BULLETIN D'INFORMATION SUR LES NORMES DE CONSTRUCTION ET D'ENTRETIEN ROUTIER

Sommaire

Volume 36, numéro 1, printemps 2025

Figure 1 - Extrait de la figure 2.6-2.

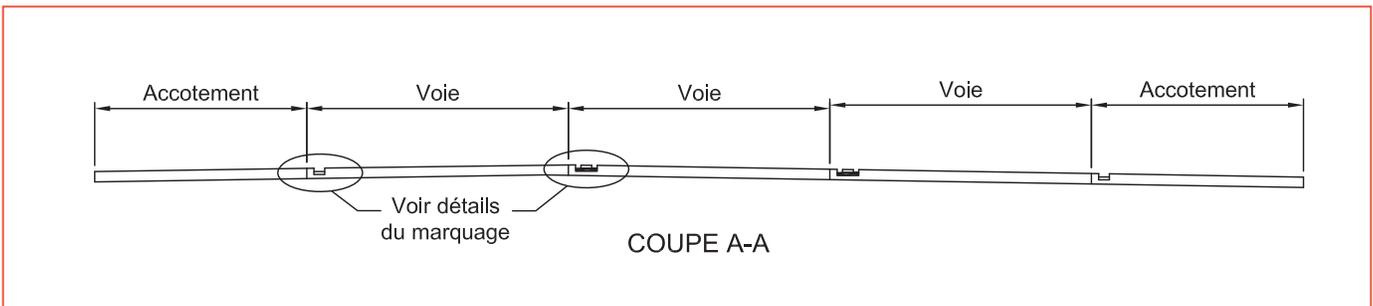
À la section 2.6.4 « Marquage incrusté sur chaussée en béton », des informations sont ajoutées au sujet du prémarquage pour spécifier le délai requis avant la réalisation du marquage incrusté. D'autres précisions portant sur les lignes doubles incrustées se trouvent quant à elles en complément à la norme. La figure 2.6-2 « Marquage incrusté sur chaussée en béton » (figure 1) présente maintenant une configuration générale pour le marquage incrusté par rapport aux joints. Étant donné que l'emplacement est le même, quel que soit le nombre de voies, une seule figure a été conservée. La coupe A-A de cette même figure illustre que les largeurs de voie et d'accotement sont déterminées selon les joints longitudinaux. Une note au même sujet a aussi été ajoutée dans le DN II-2-011 « Structure de chaussée rigide - Autoroute ».

Figure 2 - Extrait du DN II-2-19B.

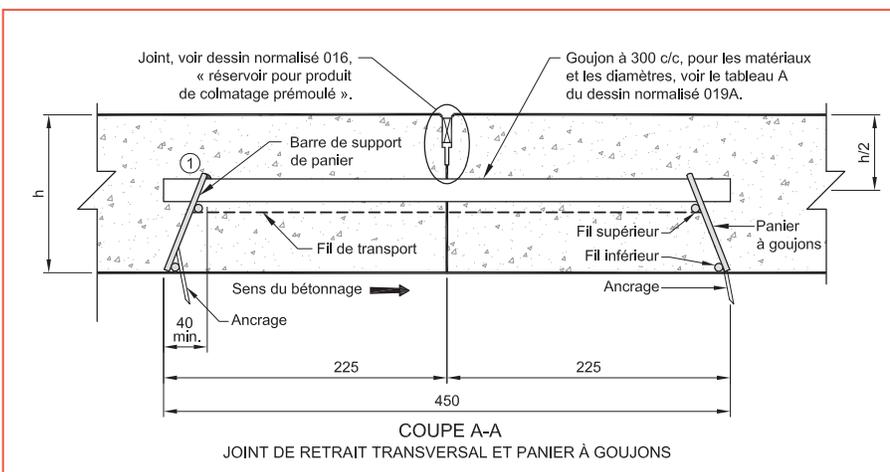
L'ancien DN II-2-019 a été scindé en 019A et 019B « Structure de chaussée rigide - Dalles courtes goujonnées, joint transversal » (figure 2) pour illustrer plus en détail les joints de retrait et de construction transversaux.

Figure 3 - Extrait du DN II-2-028.

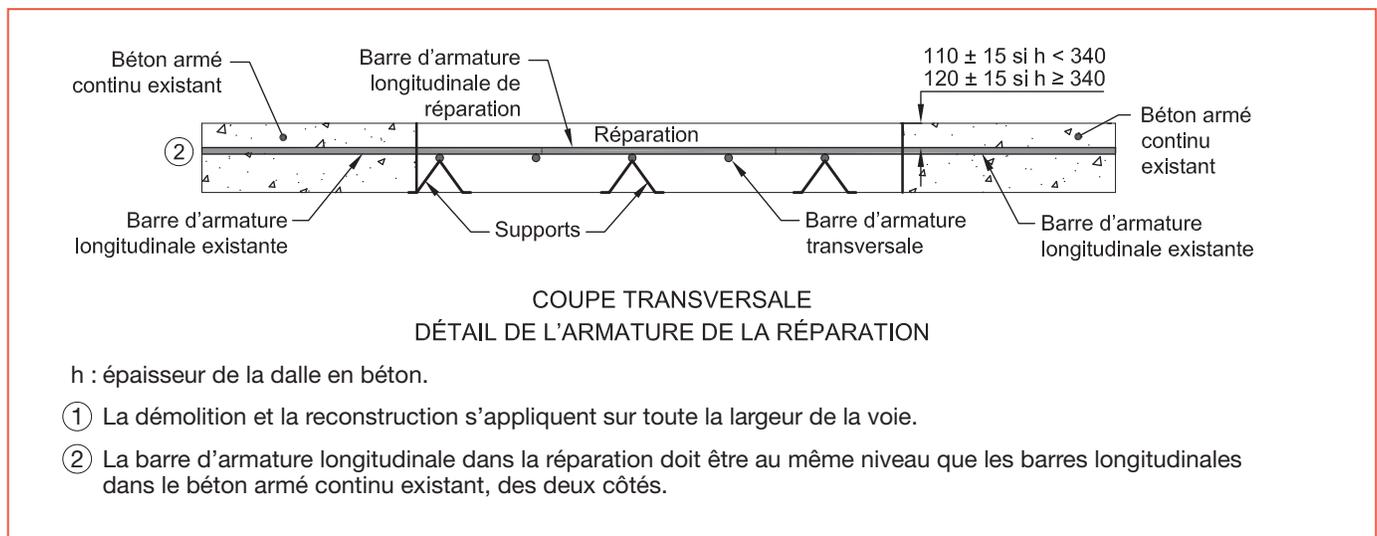
Au DN II-2-028 «Structure de chaussée rigide - Dalle en béton armé continu, réparation en profondeur» (figure 3), la présentation graphique de la vue en plan et de la coupe transversale a été améliorée, et la note 2 a été ajoutée à cette dernière pour préciser que la barre d'armature longitudinale dans la réparation doit être au même niveau que les barres longitudinales dans le béton armé continu existant, des deux côtés.

Figure 2 - Extrait du DN III-5-010 « Description de la fiche pour fondation de mur ».

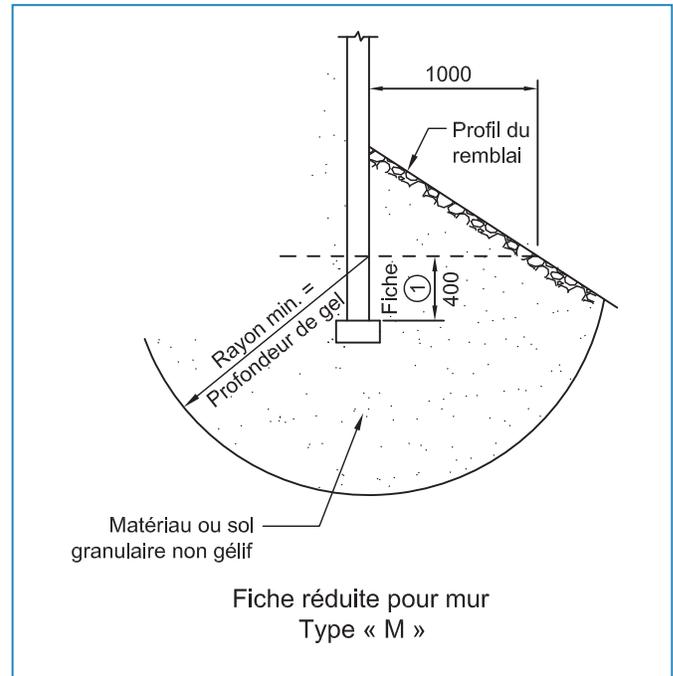
À la section 5.6 « Fiche d'un mur de soutènement », pour les murs cotés M (sensibilité moyenne aux tassements différentiels), le texte expliquant que la fiche du mur peut être réduite à 400 mm a été modifié pour préciser que cette possibilité s'applique si les sols de fondation à l'intérieur d'un demi-cercle d'un rayon prédéterminé sont constitués « de sols granulaires non gélifs et de capacité portante suffisante ou si les sols sont remplacés par un matériau granulaire MG 112 densifié à 95% de la masse volumique sèche maximale ». À cela s'ajoute que « la zone remplacée doit être drainée et avoir un rayon minimal de cercle égal à la profondeur de gel ». Ces modifications ont pour objectif de laisser la latitude au concepteur, en collaboration avec l'ingénieur en géotechnique, d'éviter d'effectuer des travaux de remplacement de sols, qui peuvent atteindre plus de 2 m de profondeur et représenter d'importants volumes, lorsque les sols en place ont déjà les propriétés adéquates, c'est-à-dire qu'ils sont drainants, non gélifs et dotés d'une capacité portante convenant à l'ouvrage à construire. Le DN III-5-010 « Description de la fiche pour fondation de mur » (figure 2) a également été modifié dans le même sens.

Figure 2 - Extrait du dessin normalisé 002 «Détails d'installation des panneaux de travaux» concernant la hauteur de dégagement sous le panneau «Flèche directionnelle» (T-D-130-1).

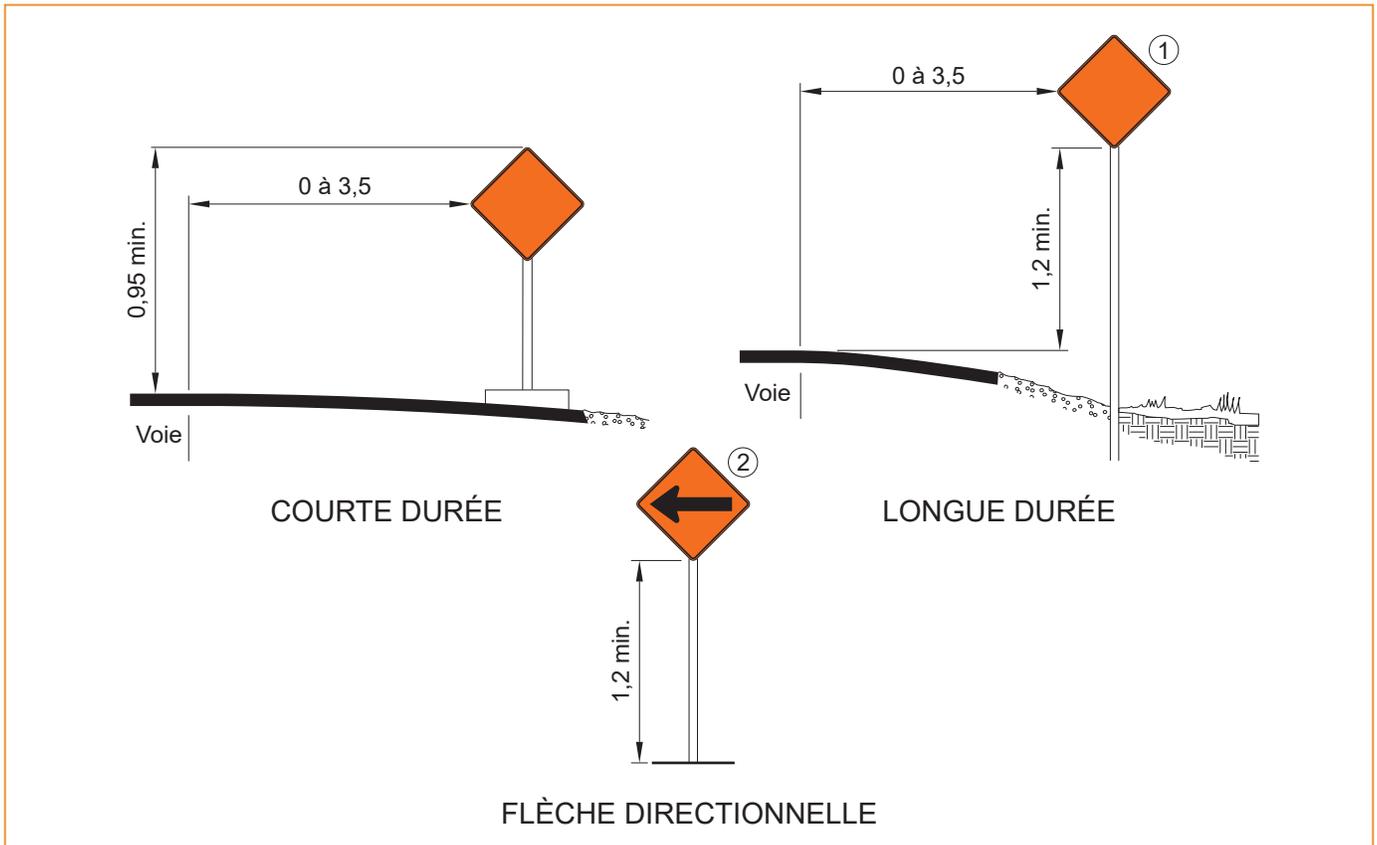
À la section 1.13.3.1 « Hauteur », la hauteur de dégagement sous le panneau « Flèche directionnelle » (T-D-130-1) (figure 1), installé à la fin d'un biseau lors de travaux de courte ou de longue durée, a été précisée, soit à 1,2 m minimum. L'objectif est de répondre à un enjeu de visibilité lors de travaux de courte ou longue durée, notamment en milieu urbain, lorsque le panneau est de petites dimensions et qu'il est placé derrière les repères visuels T-RV-7. En déterminant la hauteur à 1,2 m, le panneau dépasse suffisamment la hauteur des repères visuels pour que la flèche directionnelle soit vue dans sa totalité par les usagers de la route. Cela permet aussi de favoriser la conformité du positionnement du panneau, c'est-à-dire à la fin du biseau.

Cette précision implique d'apporter un complément d'information au dessin normalisé 002 « Détails d'installation des panneaux de travaux » du chapitre 1 (figure 2) et aussi d'ajouter la nouvelle section 4.23.2 « Flèche directionnelle » au chapitre 4 « Travaux ».

Figure 3 - Extrait du dessin normalisé 026A «Signalisation aux abords d'un passage pour personnes».

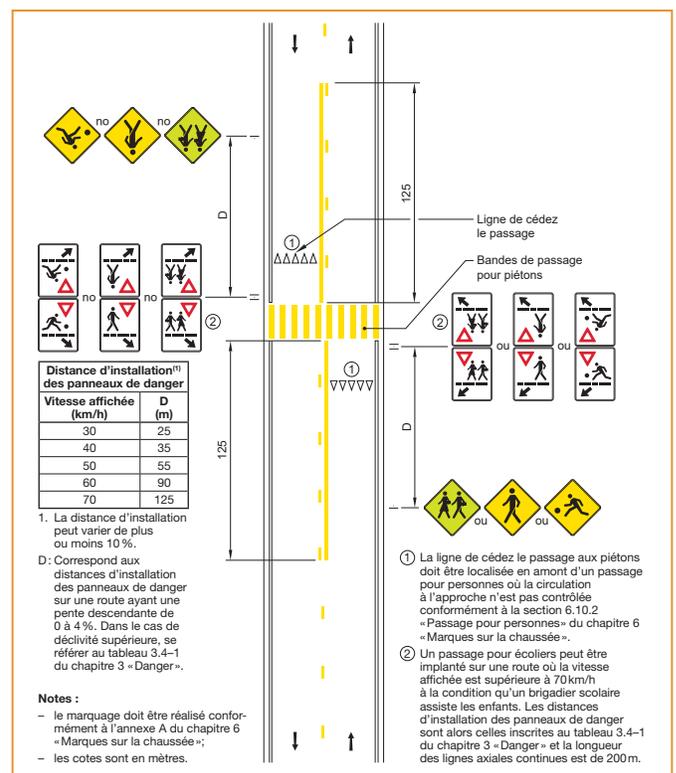
Des ajustements ont été apportés à la figure 2.28-1 «Installation des balises piétonnières», ainsi qu'aux dessins normalisés 025 à 027 du chapitre 2, c'est-à-dire l'ajout des lignes «Cédez le passage aux piétons» de part et d'autre des bandes rectangulaires (figure 3).

Figure 4 - Extrait du chapitre 6 « Marques sur la chaussée », annexe A « Dimensions des marques longitudinales et transversales », concernant la ligne « Cédez le passage ».

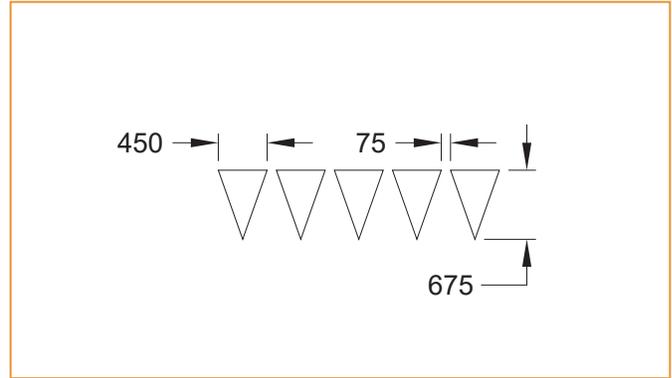
La ligne « Cédez le passage aux piétons » est :

- Composée d'au minimum cinq triangles isocèles blancs (figure 4) pointant vers les véhicules à l'approche;
- Centrée dans la voie de circulation;
- Située en amont d'un passage pour personnes à l'approche duquel la circulation n'est pas contrôlée.

Figure 5 - Extrait du dessin normalisé AET-U 003 « Intervention d'urgence - Route à 6 voies - Fermeture de deux voies ».

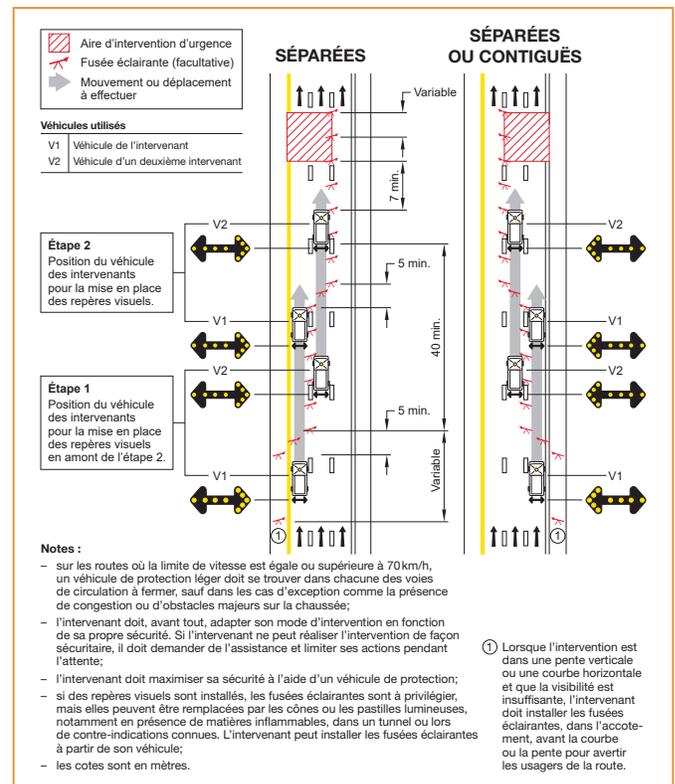
Ces modifications ont aussi permis de regrouper en six planches l'ensemble des douze dessins normalisés concernant les événements temporaires d'urgence. Ce regroupement a été établi selon la localisation des interventions, afin de faciliter la consultation rapide des différentes situations d'urgence (figure 5). Les modifications apportées aux dessins normalisés comprennent notamment :

- La bonification de l'ensemble des notes;
- Le remplacement des symboles des repères visuels par celui des fusées éclairantes, puisque celles-ci sont majoritairement utilisées lors des interventions;
- L'ajustement de la longueur du biseau formé par les repères visuels;

- L'ajout de la notion de présignal avec une fusée éclairante dans l'accotement, afin d'annoncer à l'avance la possibilité d'un danger, et ainsi d'augmenter la sécurité lors de l'intervention.

Figure 6 - Extrait du dessin normalisé TCLDU 005A « Route à double sens de circulation où V < 70 km/h - Alternance de la circulation - Utilisation d'un signaleur routier ».

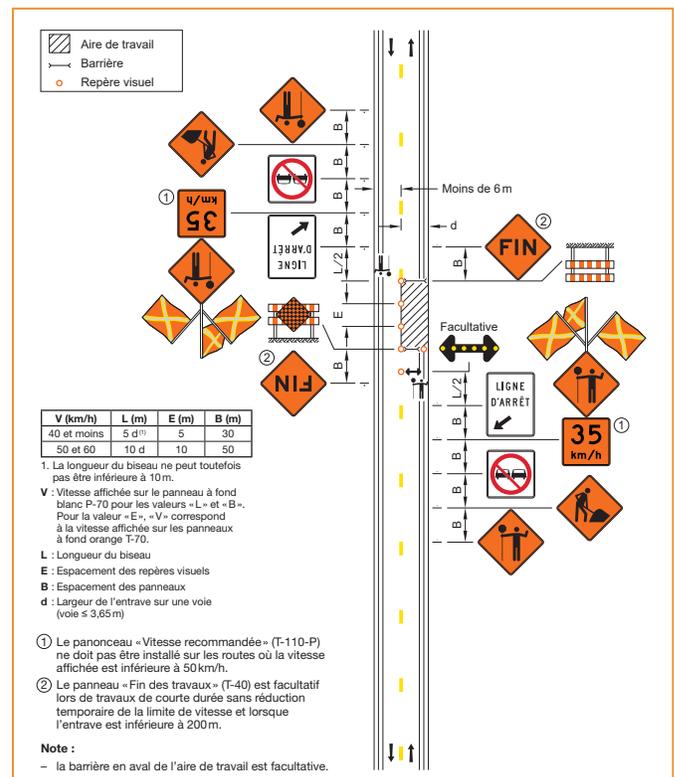
Une modification est apportée au texte de la section 4.34.2 « Justification du signaleur routier » pour mentionner que lorsque la vitesse indiquée sur le panneau à fond blanc est égale ou supérieure à 70 km/h, aucun signaleur routier ne doit diriger la circulation, sans quoi il mettrait sa propre sécurité en jeu. Cette modification implique aussi d'ajuster plusieurs dessins normalisés du chapitre 4 en lien avec la présence du signaleur routier lors des travaux de courte ou longue durée (TCD et TLD) et lors des travaux de courte et longue durée en milieu urbain (TCLDU) (figure 6).

Figure 8 – Extrait du dessin normalisé TCD 096 «Mise en place et enlèvement des dispositifs de signalisation – Routes à double sens – V > 70 km/h – Entrave voie de droite sans accotement».

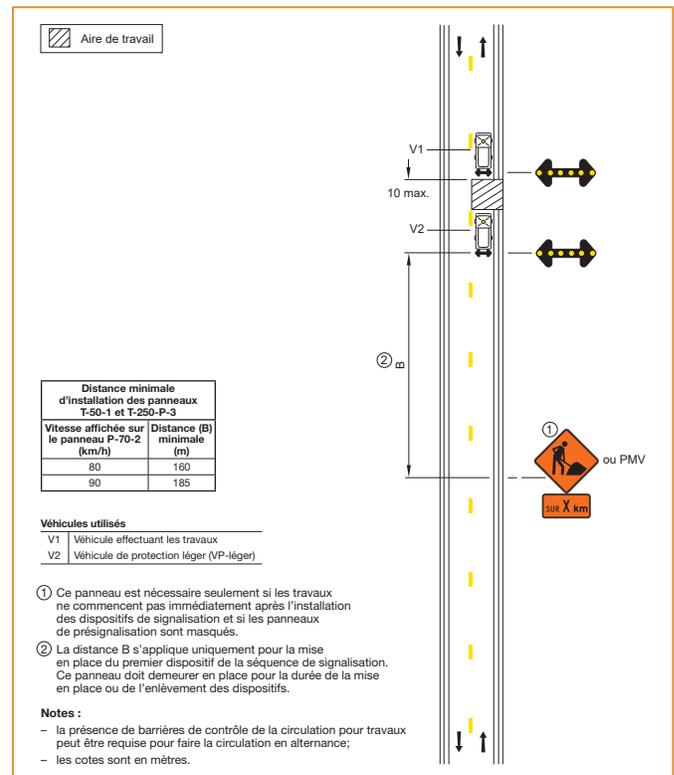
Le dessin normalisé TCD 096 «Mise en place et enlèvement des dispositifs de signalisation – Routes à double sens – V > 70 km/h – Entrave voie de droite sans accotement» a été modifié pour retirer l'espace tampon situé entre le véhicule de protection léger (V2) et l'aire de travail (figure 8).

Le retrait de l'espace tampon permet d'éviter qu'un usager de la route effectue un dépassement en deux temps en se positionnant entre le véhicule de protection léger (V2) et l'aire de travail. Cette manœuvre pouvait être dangereuse pour les personnes affectées à la mise en place et à l'enlèvement de la signalisation.

Figure 9 – Extrait du dessin normalisé TLD 030 « Route à 4 voies séparées – Entrave des deux voies de droite – Utilisation des chemins de déviation sur autoroute ».

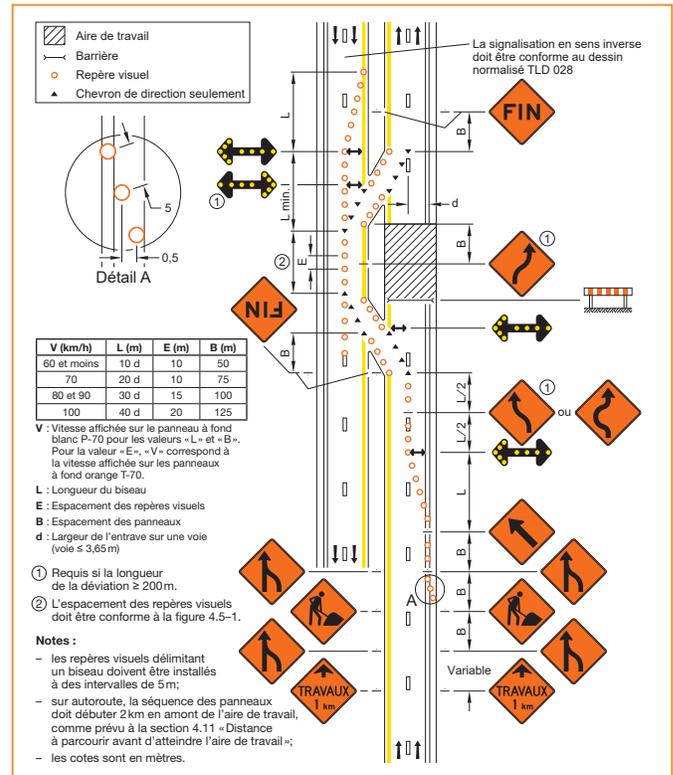
Le dessin normalisé TLD 030 « Route à 4 voies séparées – Entrave des deux voies de droite – Utilisation des chemins de déviation sur autoroute » (figure 9) a été révisé dans son ensemble, d'une part parce que plusieurs cotes ne correspondaient pas aux différentes dispositions sur les chantiers et d'autre part pour en améliorer la compréhension.

Les modifications, notamment en ce qui a trait au repositionnement des cotes et des différents espaces, ont permis d'éclaircir les distances à respecter entre les flèches de signalisation lumineuses lorsque celles-ci sont dos à dos, ainsi qu'entre la flèche lumineuse et l'aire de travail. Ces espaces permettront de renforcer la sécurité des travailleurs lorsque ceux-ci se trouvent dans l'aire de travail, et favoriseront la sécurité des usagers dans l'éventualité où l'une des flèches de signalisation lumineuse serait heurtée.

Les repositionnements de cotes et l'amélioration de la disposition visuelle des différents éléments sur le dessin normalisé permettent de positionner beaucoup plus clairement les dispositifs de signalisation en considérant les longueurs réelles des ouvertures prévues pour les chemins de déviation.

Par ailleurs, la cote B a également été modifiée pour illustrer la distance entre le dernier chevron directionnel et le panneau indiquant la fin des travaux.

Figure 12 – Extrait de l'annexe A « Dimensions des marques longitudinales et transversales » concernant le passage pour personnes en forme d'échelle aux approches contrôlées.

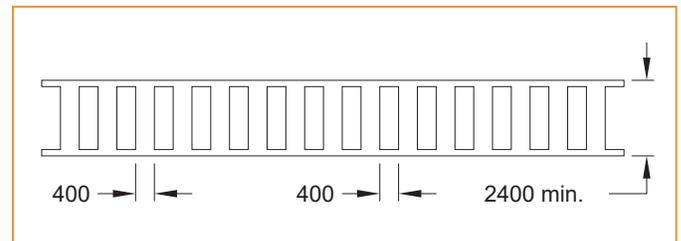
En plus de la ligne « Cédez le passage aux piétons », des informations sur la possibilité d'apposer un marquage en forme d'échelle constitué de bandes rectangulaires de passages pour personnes et de deux lignes parallèles sont détaillées à la section 6.10.2 (figures 12 et 13). Le marquage en forme d'échelle n'est pas obligatoire, mais il est proposé comme mesure supplémentaire pour augmenter la visibilité des passages pour personnes.

Figure 14 – Extrait de la figure 8.8-1 « Affichage des intervalles des feux de circulation et des feux pour piétons ».

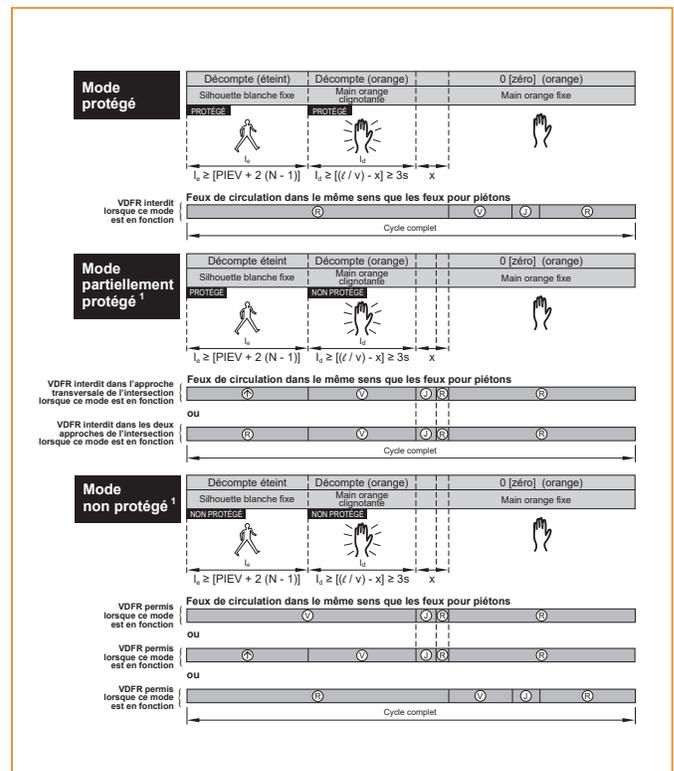
Une spécification est apportée à la section 8.8.5.2 « Durée des intervalles » pour indiquer que le décompte du feu pour piéton est éteint lorsque la silhouette blanche est affichée.

Cette information est également reprise dans la figure 8.8-1 « Affichage des intervalles des feux de circulation et des feux pour piétons » (figure 14).

Figure 15 - Extrait du dessin normalisé 018 «Feux d'utilisation des voies».

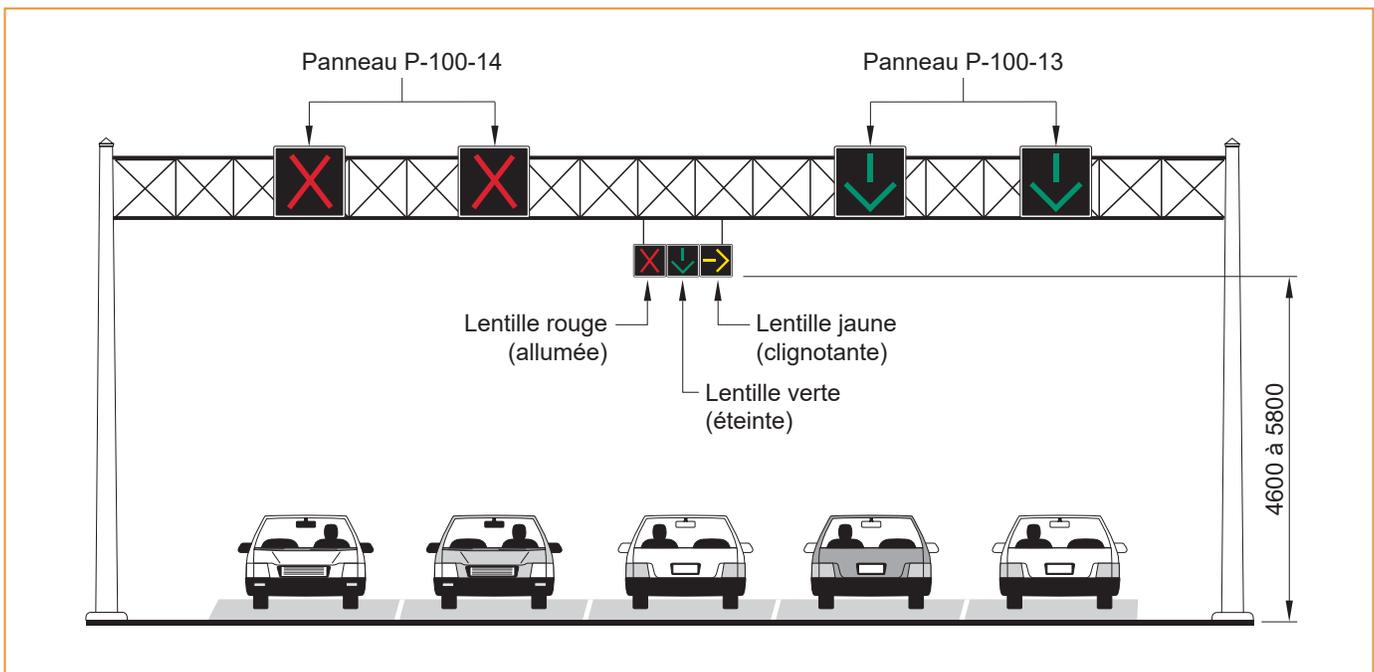
Le dessin normalisé 018 «Feux d'utilisation des voies» (figure 15) a été modifié pour préciser la disposition des panneaux lumineux de signalisation et la cote indiquant la distance entre le niveau de la chaussée et la partie inférieure des panneaux lumineux.
